Smart Construction Pilot Flex v1.7.0 更新内容

変更・追加機能

2. 位置測定画面レイアウトの変更

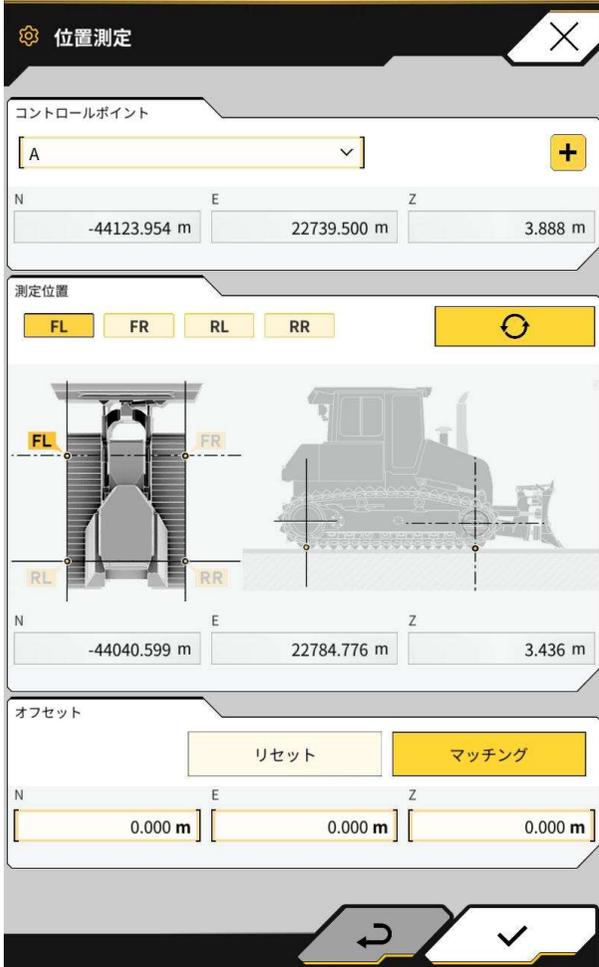
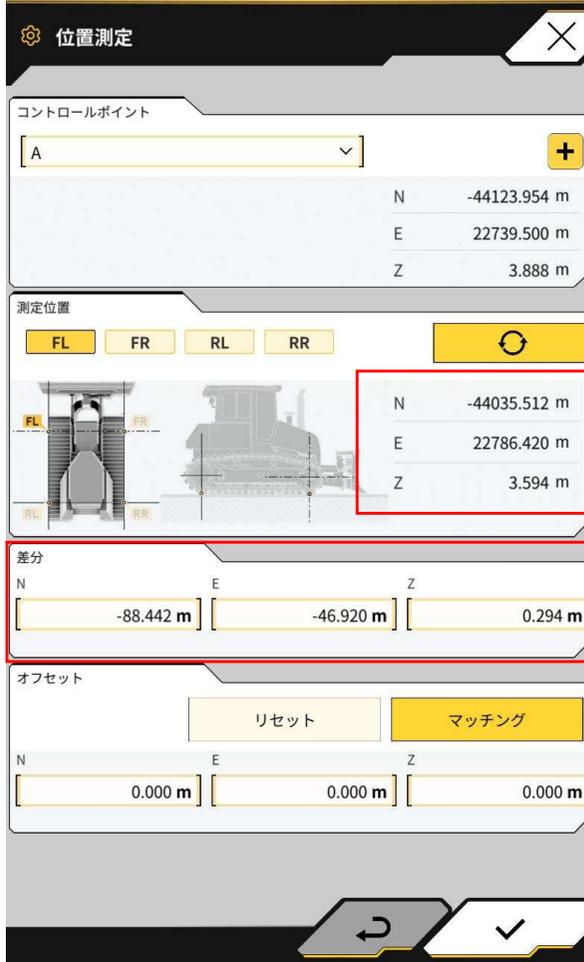
位置測定画面において、現在位置の座標表示に加えてコントロールポイント座標との差分を表示できるようになりました。

3. 車体キャリブレーション画面一部デザイン変更

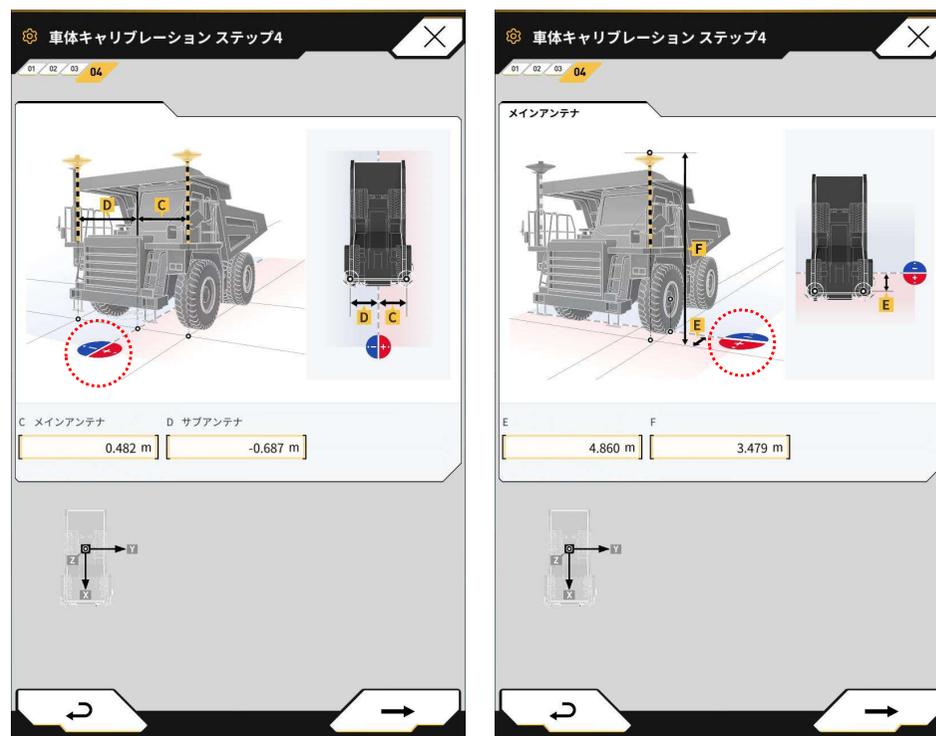
車体キャリブレーションのメジャー計測において、±の入力がわかるようにデザインの一部を変更しました。

4. ガイダンス前面表示における車両幅左右の標高と設計面差分表示

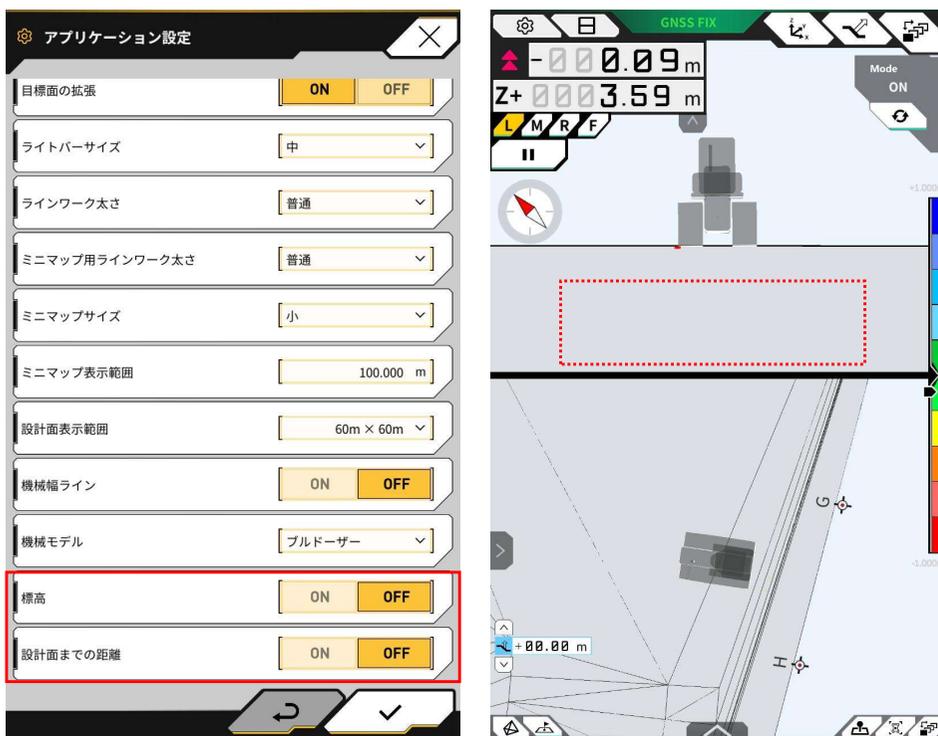
アプリケーション設定よりガイダンス前面表示において、車両幅で左右の標高及び設計面との差分が表示できるようになりました。

5. 車両幅延長赤線表示（上面表示）

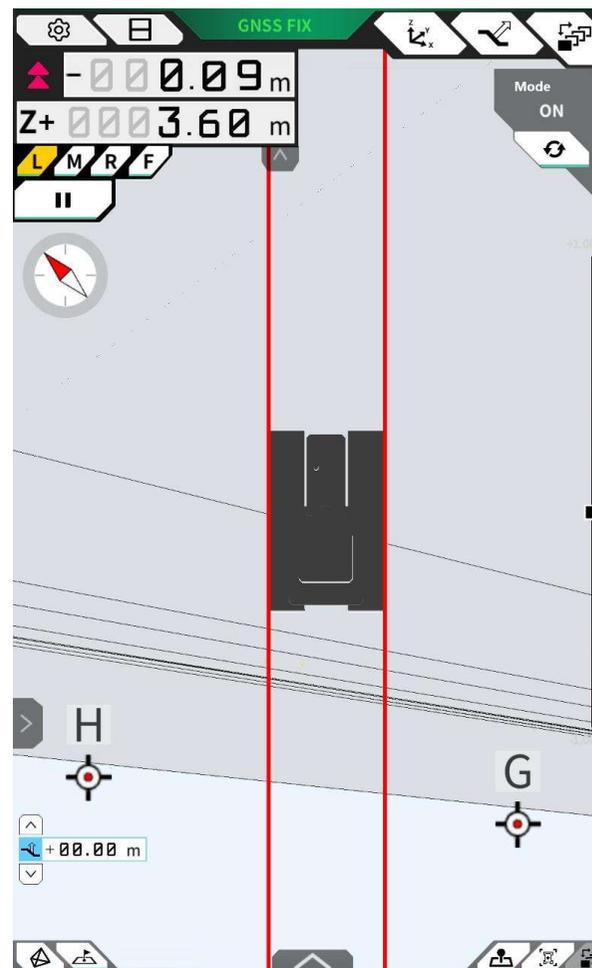
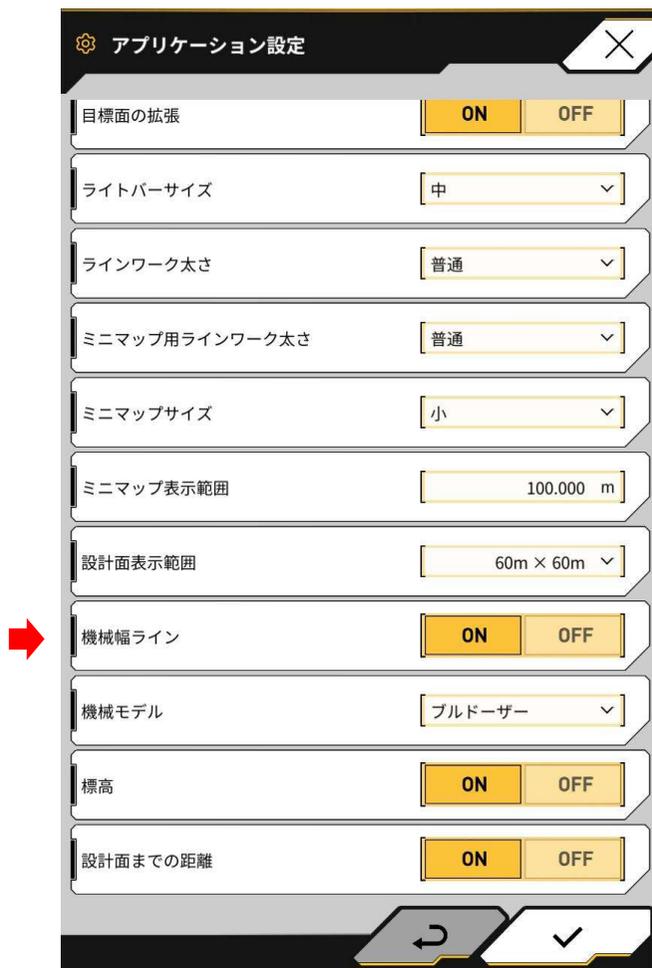
アプリケーション設定より、ガイダンス上面表示において車両幅の延長ラインの表示ができるようになりました。

6. 車両モデル（トラクター）追加

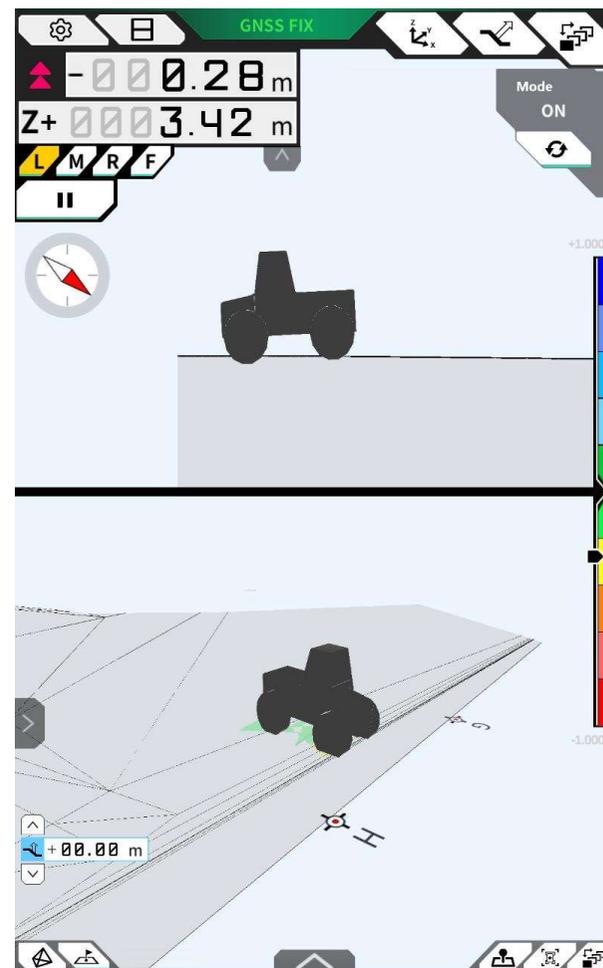
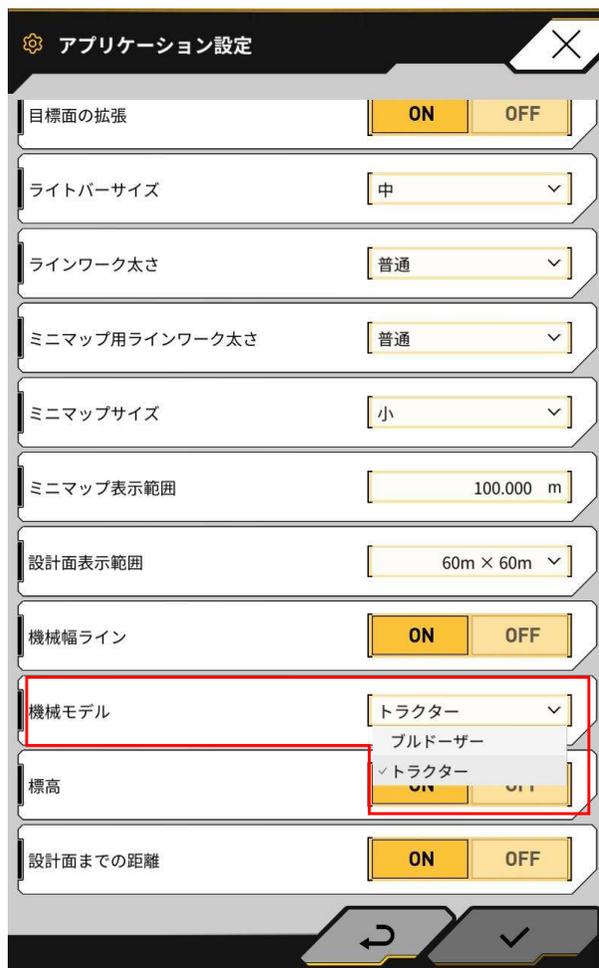
アプリケーション設定より、車両のモデル（トラクター）が追加されました。

車体寸法は元のブルドーザーまたはリジッドダンプの車体キャリブレーションの値を適用します。

7. 車両ピッチ角・ロール角の傾き表示

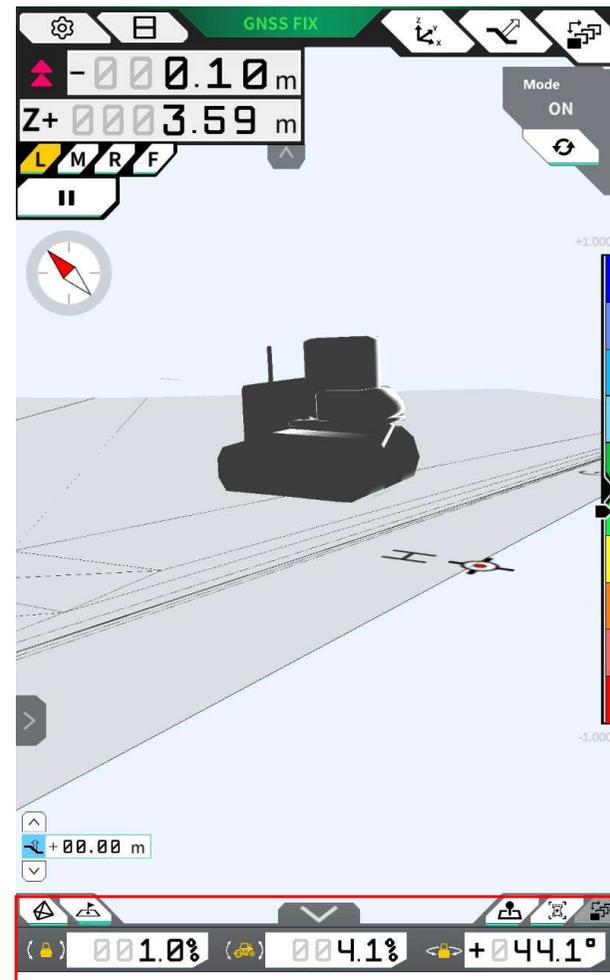
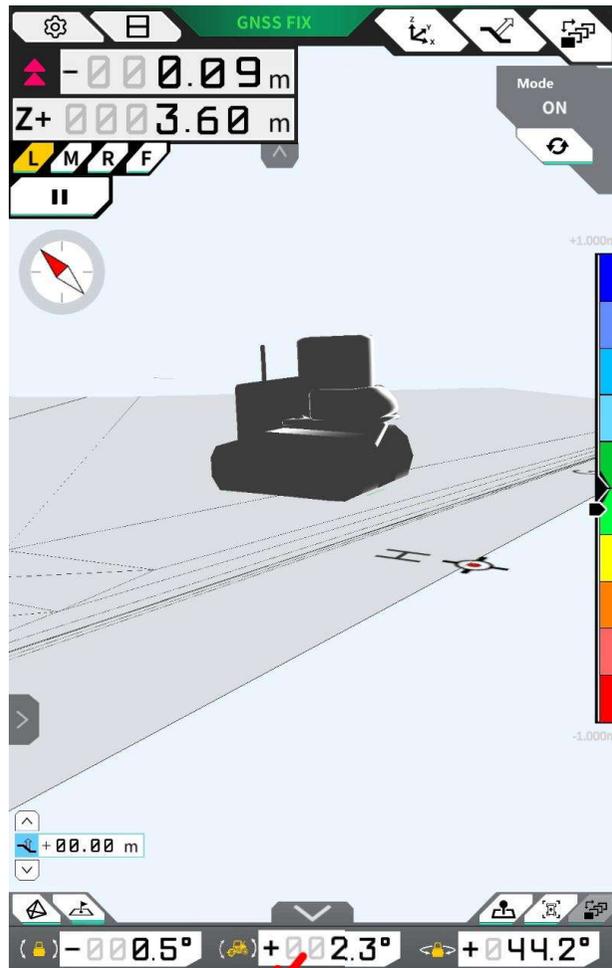
ガイダンス画面において、車両のピッチ、ロール角度の表示と傾斜割合（%）表示が画面タップ操作で任意に切り替えられるようになりました。

8. 車体モデルの透過度設定

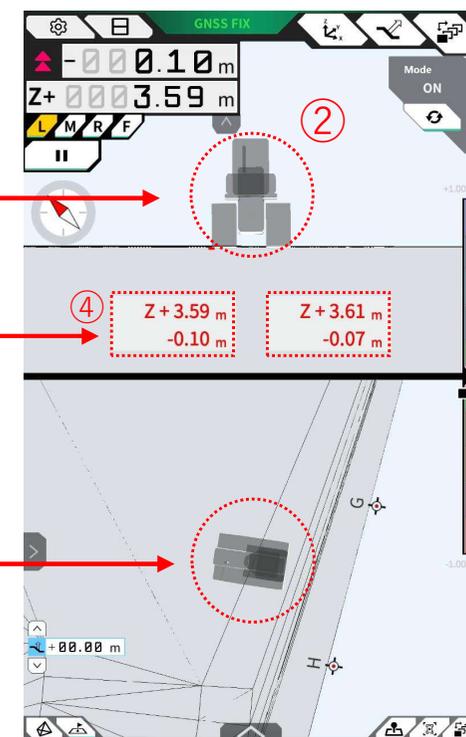
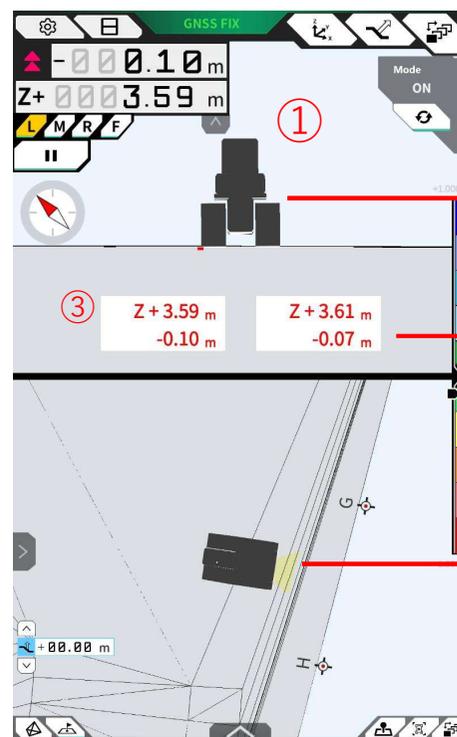
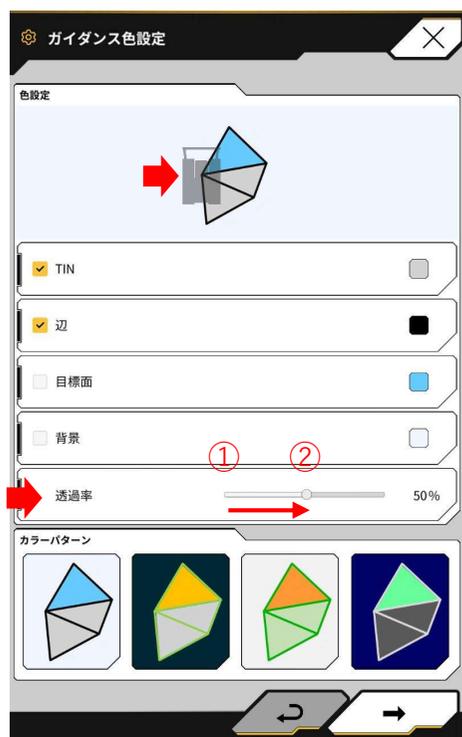
ガイダンス色の設定画面において、車両モデルとガイダンス表示枠（前面）の透過度を任意で設定できるようになりました。
